Technical Bulletin

Nieuwe spanningswaarden voor de STT-1

GATES REFERENTIE:	5078, 5344XS. K015078, K01/K025344XS	
MERK:	AUDI, BMW	
MODEL:	Verschillende modellen	
MOTOR:	Audi 2.6/2.8 V6; BMW 2.4 D/TD	
MOTORCODE:	Audi AAH,ABC,ACZ,AEJ, AFC; BMW M21246TA/TB

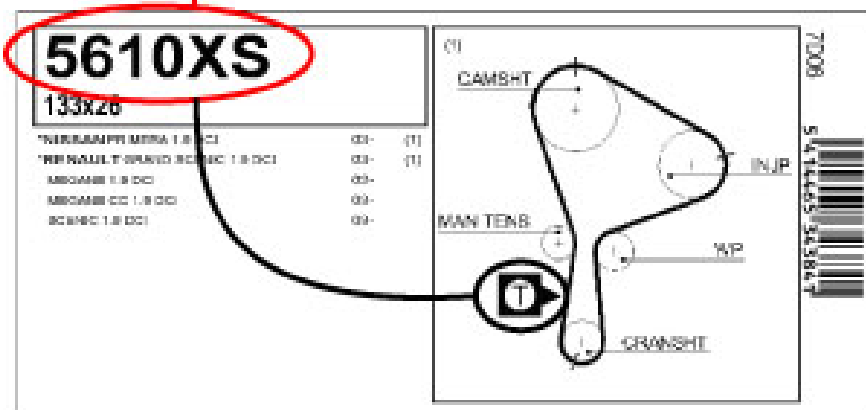
Als de tekening op de verpakking alleen de  heeft, gebruikt dan het riemnummer.

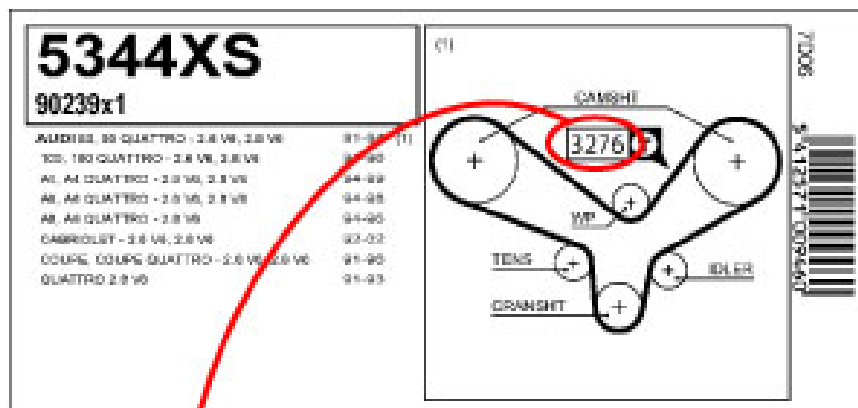
Als de tekening op de verpakking een  heeft, gebruik dan dit nummer
